## K96-CS1/K96-CS3の設計変更のお知らせ

- ・K96-CS1 電気系保全作業 検定盤
- ・K96-CS3 電気系保全作業 練習盤

■参考資料  
K96-CS3外形図

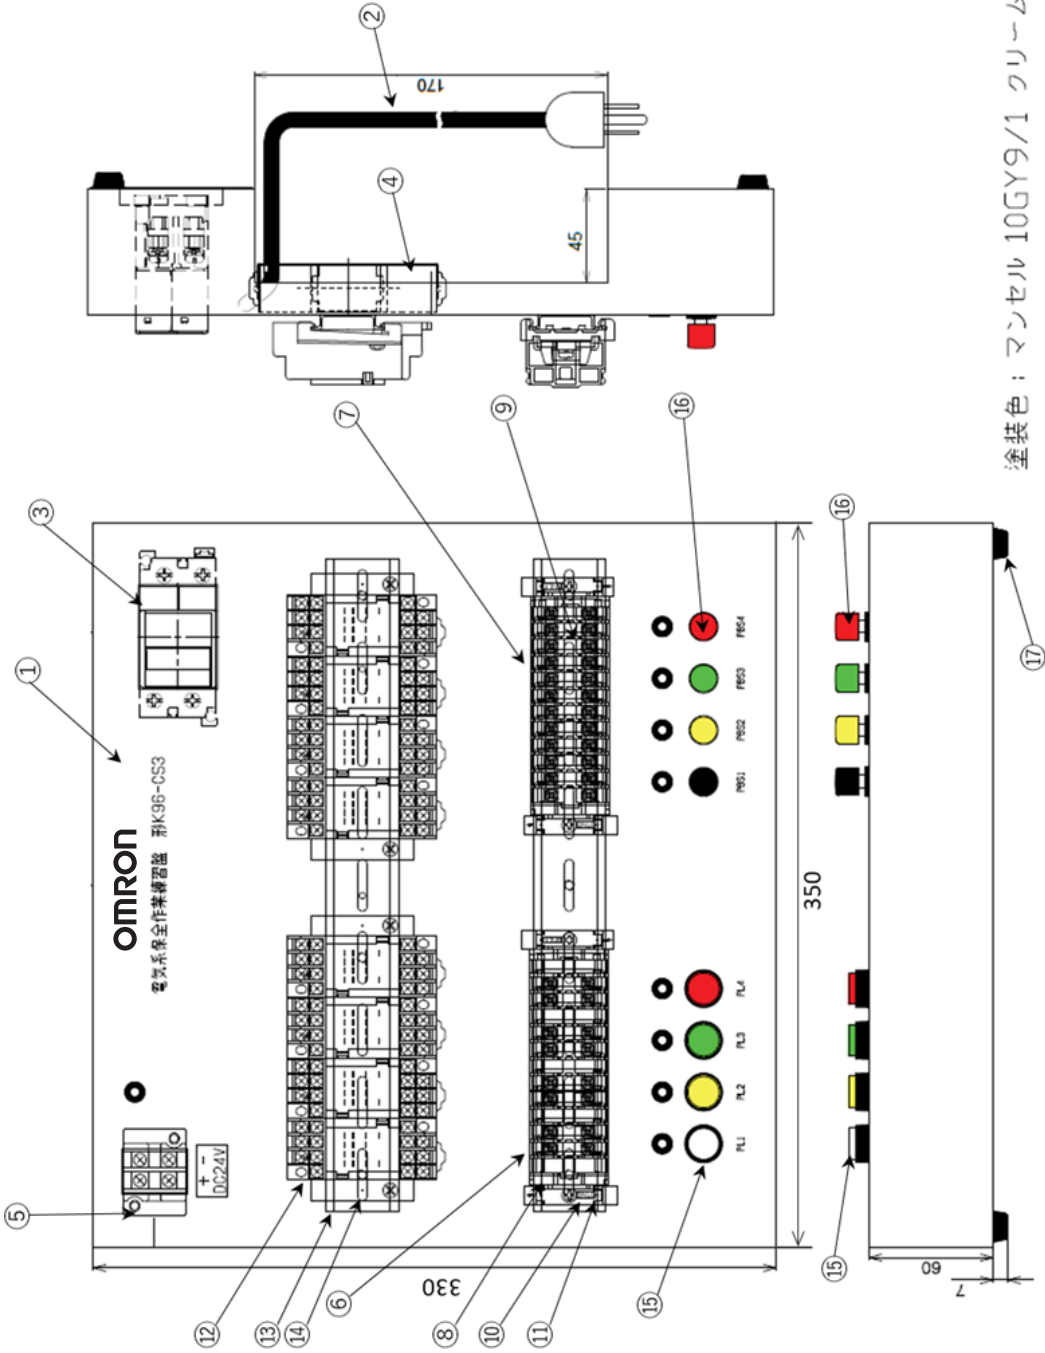
サーキットプロテクタ生産終了のため

- ・サーキットプロテクタの機種変更
- ・裏面の板金面積拡大(K96-CS3のみ)
